碧湖山庄5-20#楼及5-20#楼地下室方案变更

设计单位：广州博厦建筑设计研究院有限公司

方案变更情况说明

变更后

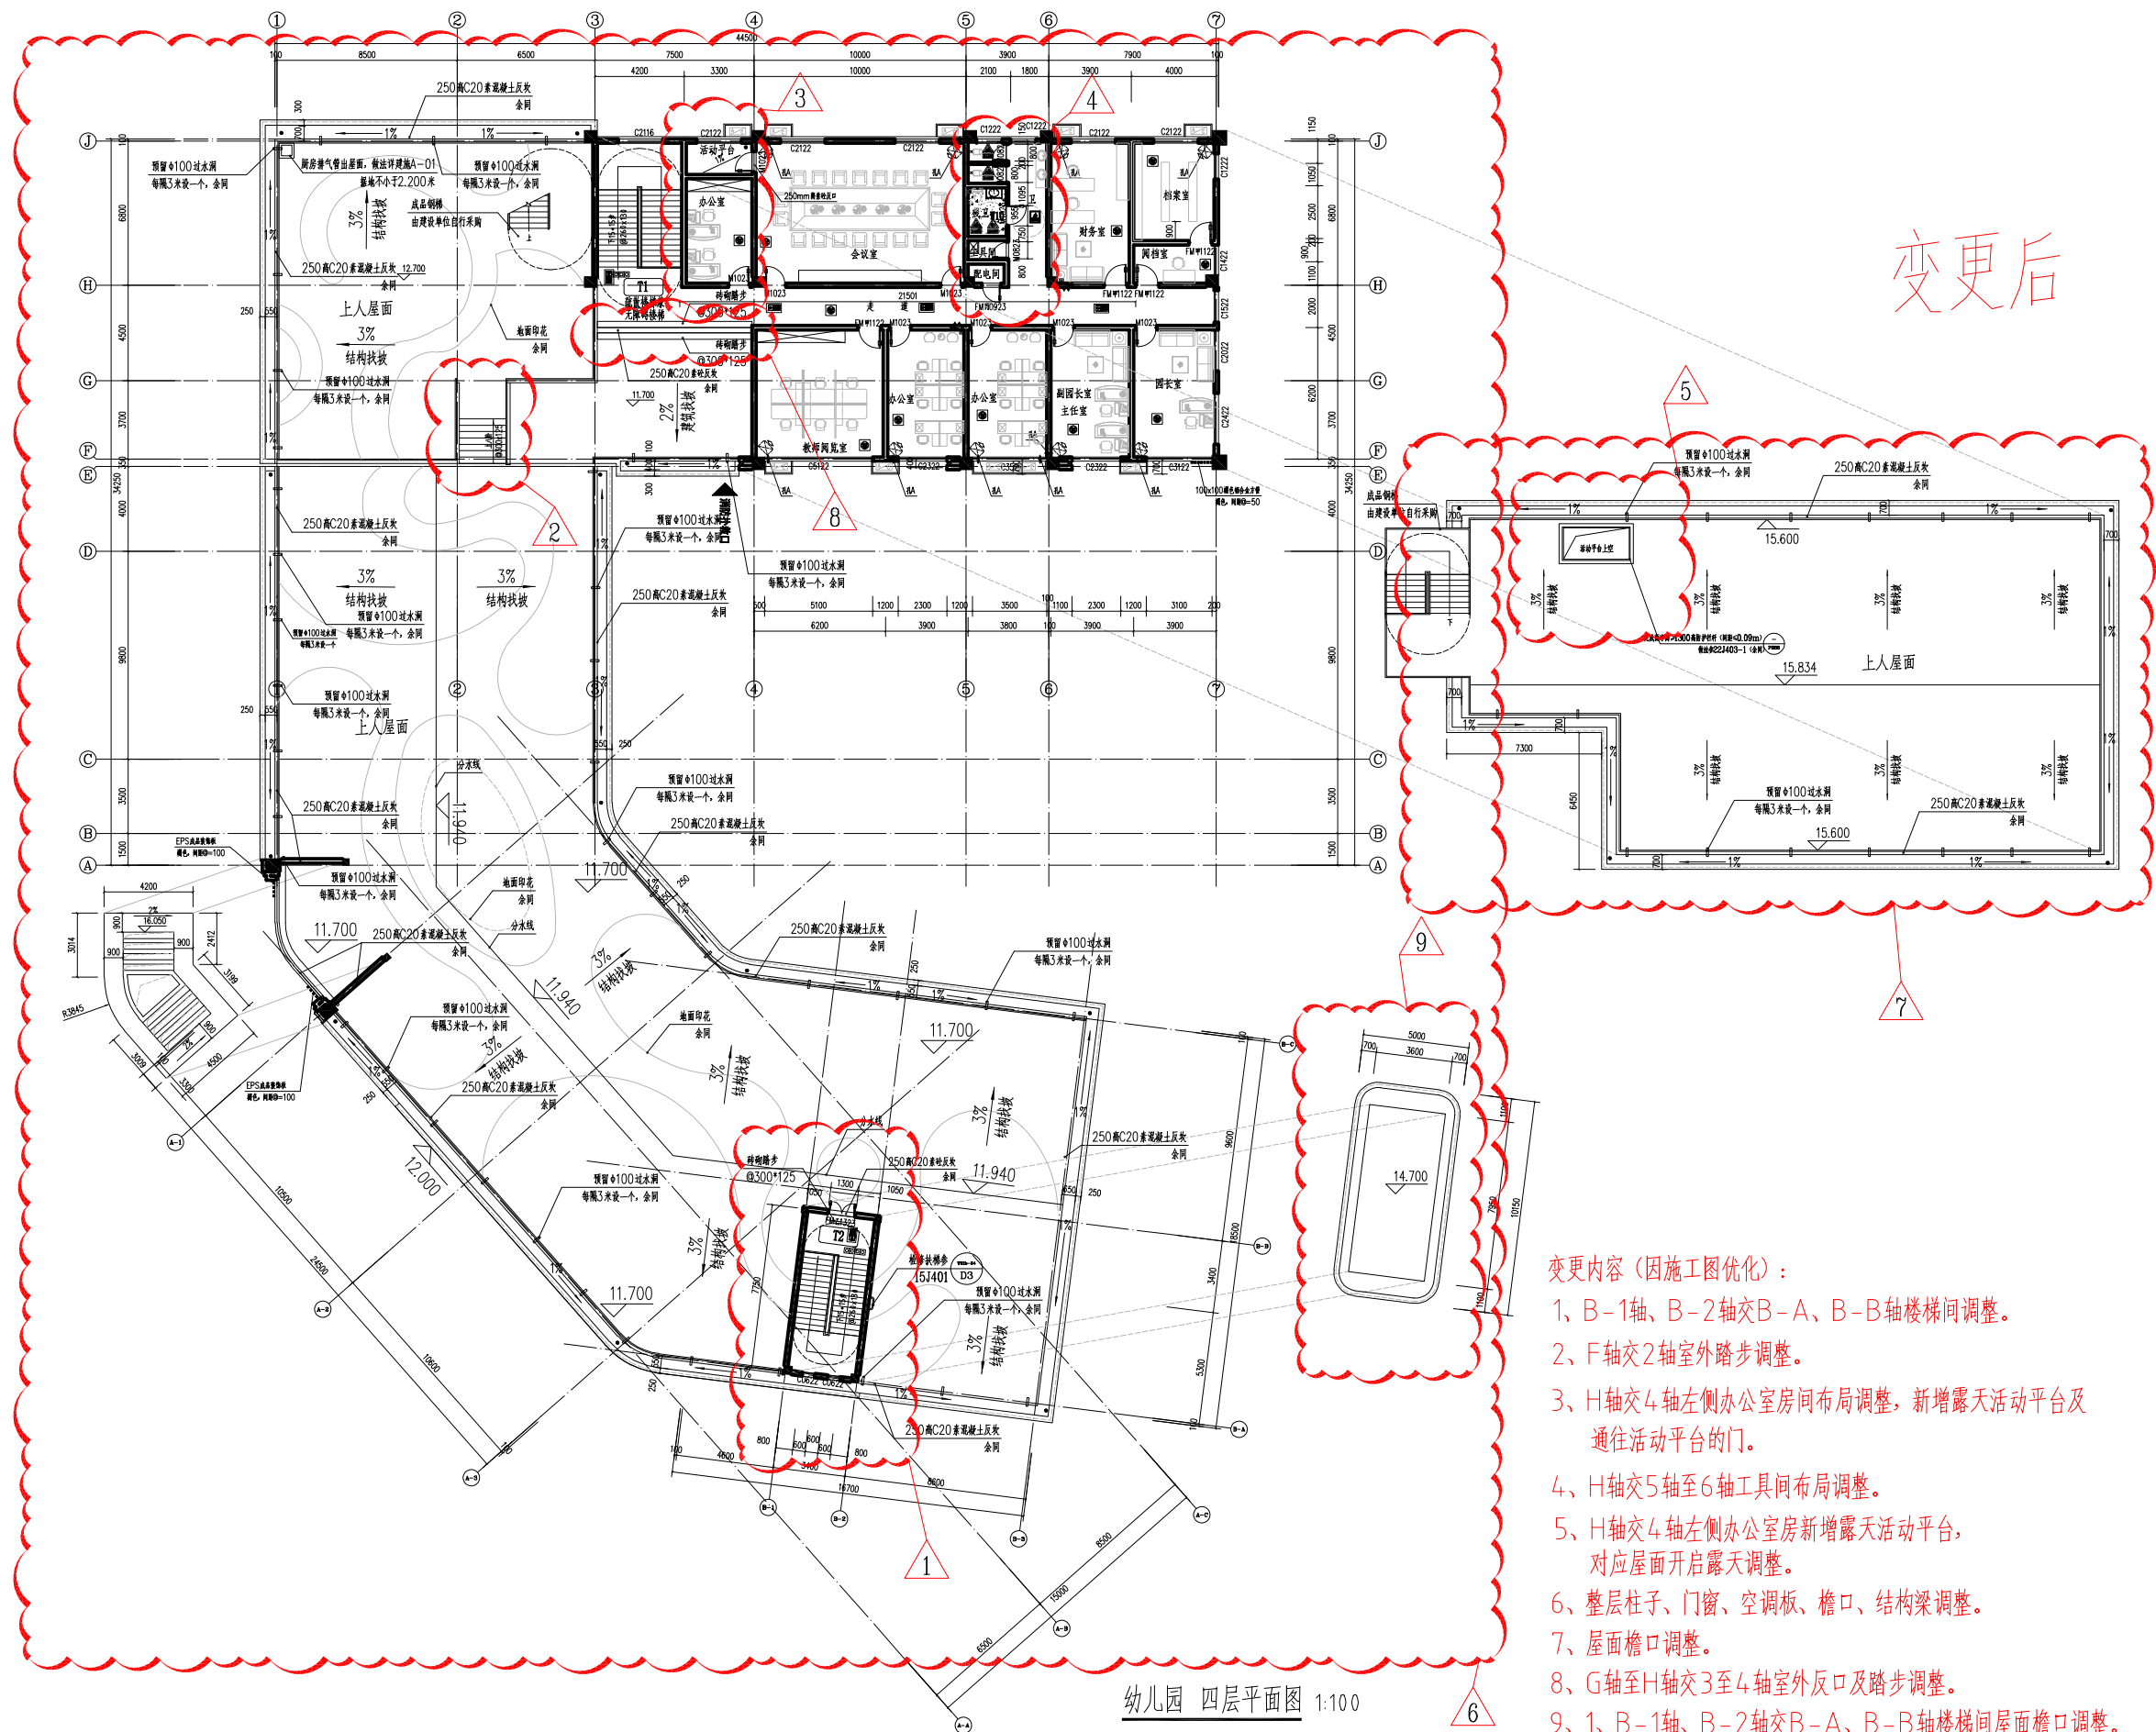
- 变更内容(因施工图优化):
- 1、J轴, G轴交3轴楼梯出入口调整。
 - 2、新增H轴交1轴风井, C轴交1轴风井, B-1轴交B-A轴风井。
 - 3、C轴交2轴处门调整。
 - 4、B-3轴交B-A轴至B-C轴出入口调整。
 - 5、整层柱子、门窗、空调板、结构梁调整。

- 变更内容（因施工图优化）：
- 1、J轴，G轴交3轴楼梯梯踏步调整。
 - 2、C轴交2轴处门调整。
 - 3、防坠落雨披调整。
 - 4、整层柱子、门窗、空调板、结构梁调整。
 - 5、1轴交D轴至E轴洗手池处栏杆位置调整。

- 变更内容（因施工图优化）：
- 1、C轴交2轴处门调整。
 - 2、角游室房间布局调整。
 - 3、整层柱子、门窗、空调板、结构梁调整。

- 变更后
- 变更内容（因施工图优化）：
- 1、B-1轴、B-2轴交B-A、B-B轴楼梯间调整。
 - 2、F轴交2轴室外踏步调整。
 - 3、H轴交4轴左侧办公室房间布局调整，新增露天活动平台及通往活动平台的门。
 - 4、H轴交5轴至6轴工具间布局调整。
 - 5、H轴交4轴左侧办公室房新增露天活动平台，对应屋面开启露天调整。
 - 6、整层柱子、门窗、空调板、檐口、结构梁调整。
 - 7、屋面檐口调整。
 - 8、G轴至H轴交3至4轴室外反口及踏步调整。
 - 9、1、B-1轴、B-2轴交B-A、B-B轴楼梯间屋面檐口调整。
